错草顶子南岗（前岗头）硅藻土矿西区
工程建设项目
环境影响报告表

项目名称: 错草顶子南岗(前岗头)硅藻土矿西区工程建设项目

修改清单

环境影响报告书（表）技术评估会专家评审意见

图1 本工程正常涌水量工况下水量平衡图 (m³/d)

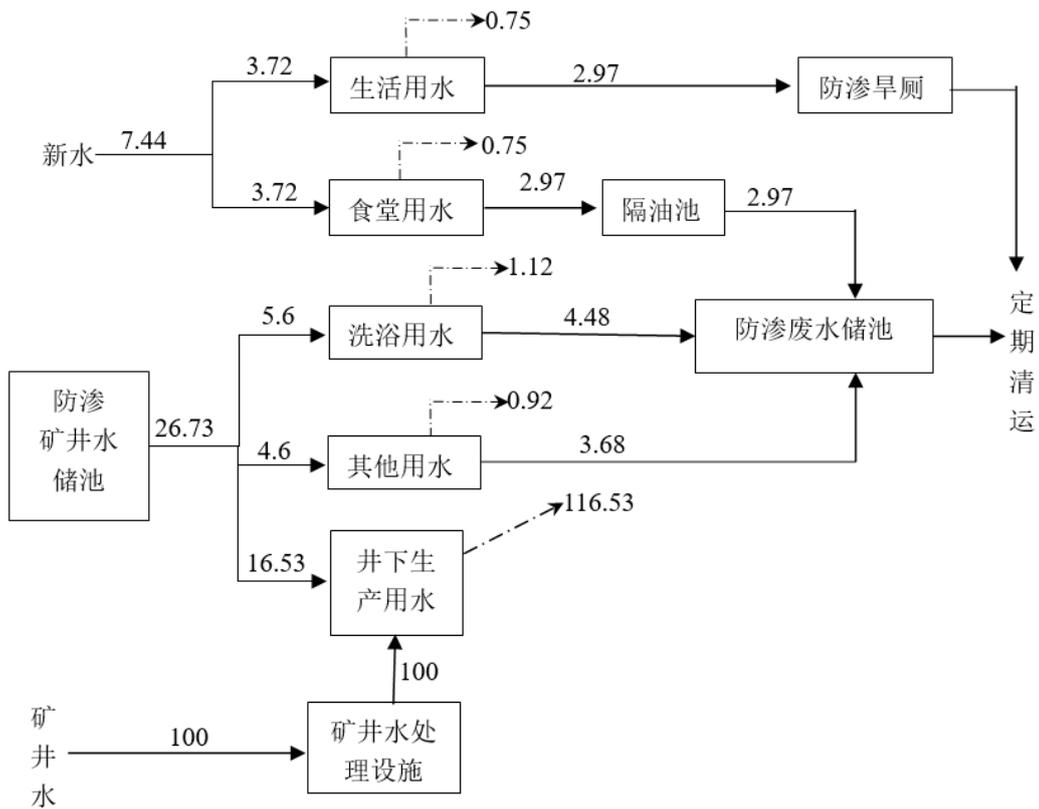
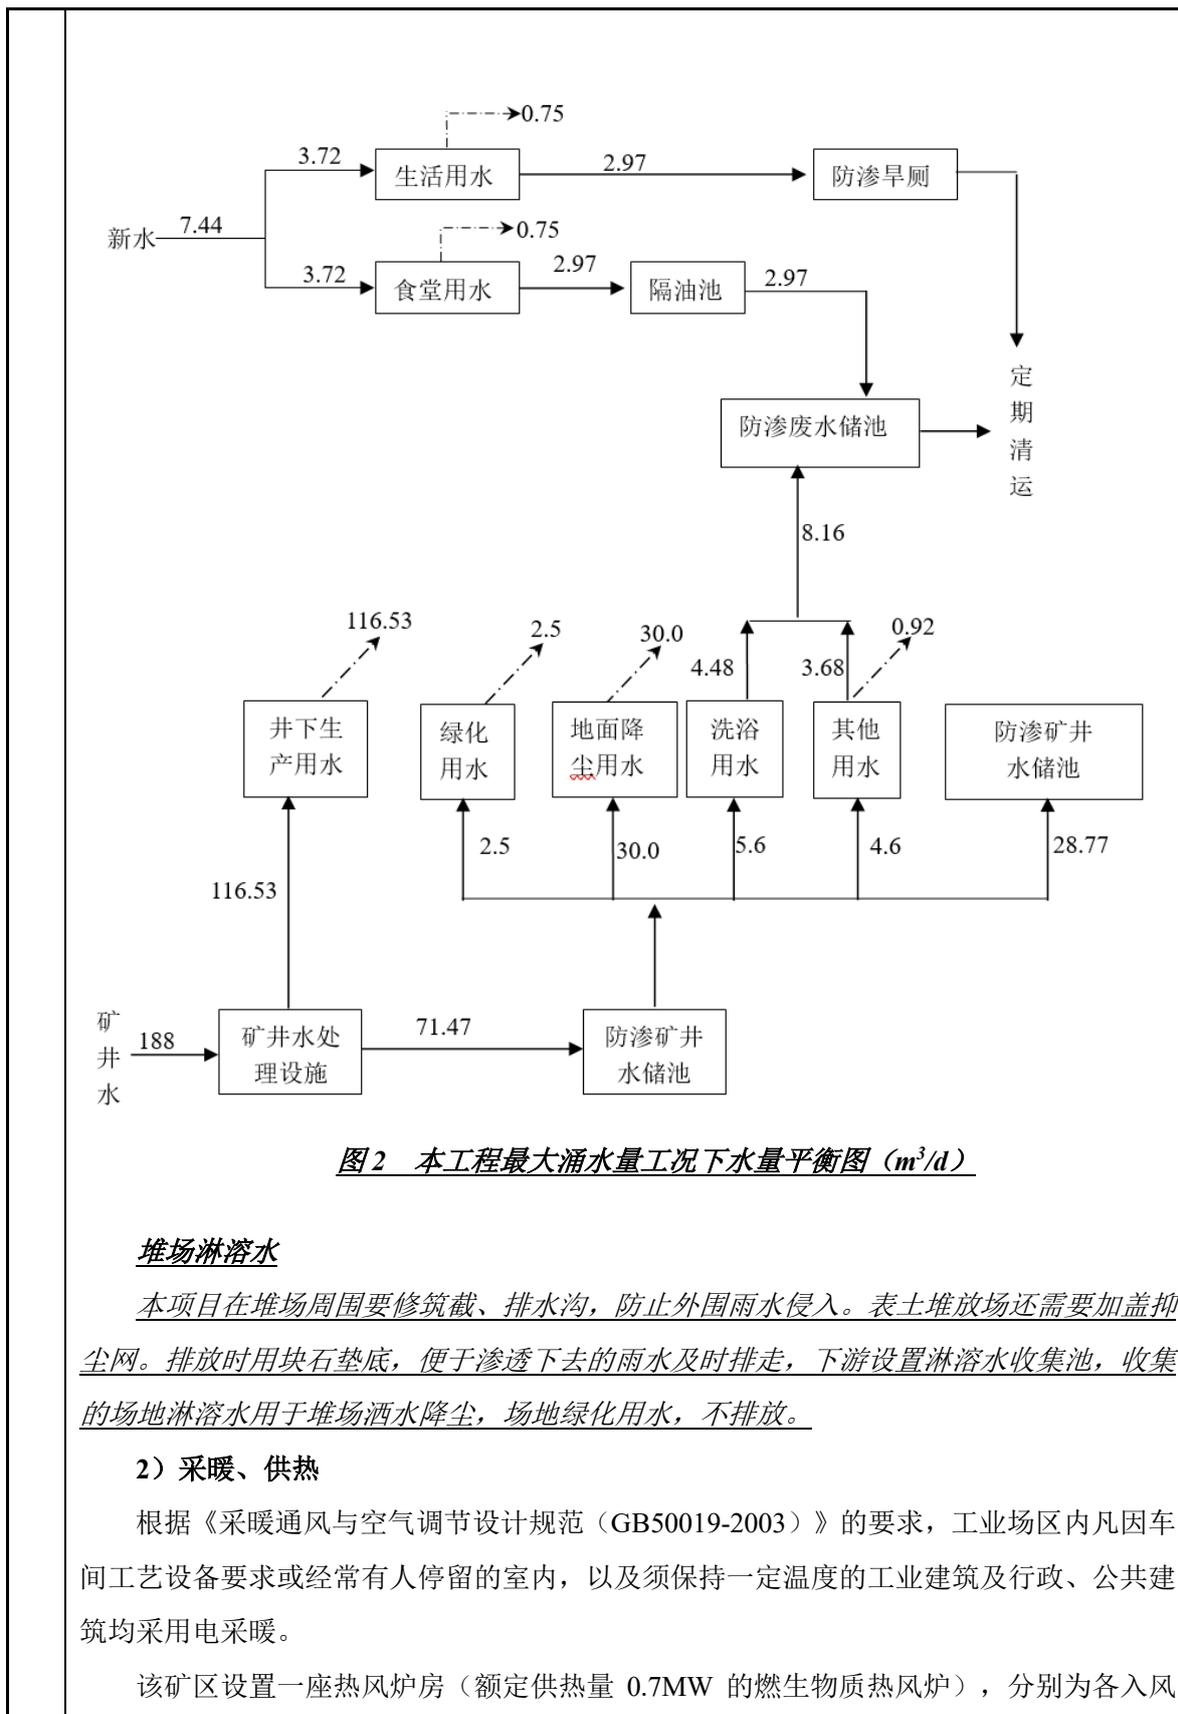
4、结合矿井涌水产生特征及回用水需求，综合分析回用水设施设置及回用水量的可行性和可靠性。补充各堆场淋溶液回收措施，细化水平衡和零排放分析。 **P23-25, 25, 79, 83**

附图3 项目噪声及地下水监测布点示意图

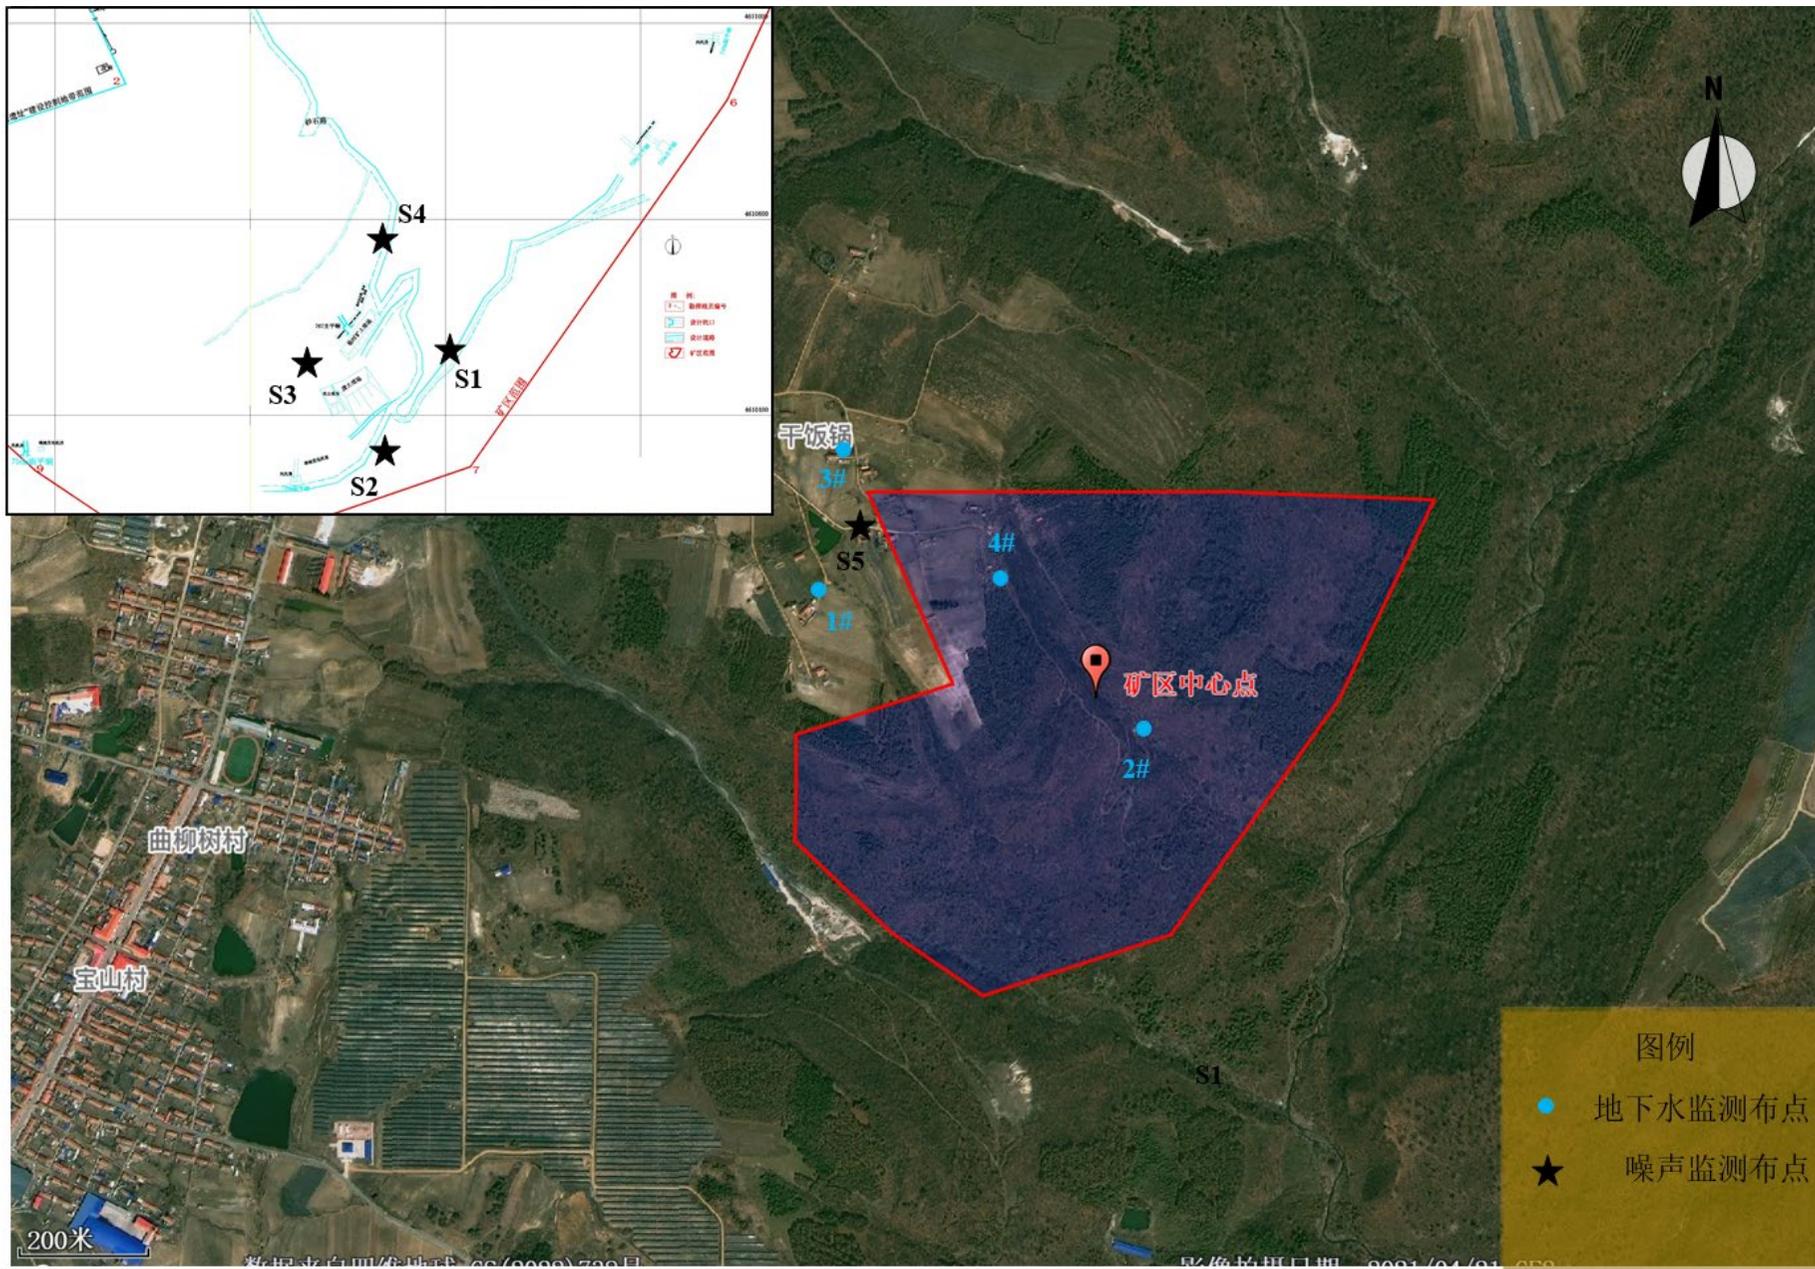
6、复核噪声布点的合理性，补充噪声对工业广场边界的影响预测结果。
P55, 87-88

根据区域所在地理位置及周围环境概况,本次环境噪声现状监测分别在矿区拟建工业广场四周及矿界西北侧最近居民处各布设一个声环境监测点,共布设5个声环境监测点,具体监测点位详见下表及附图。
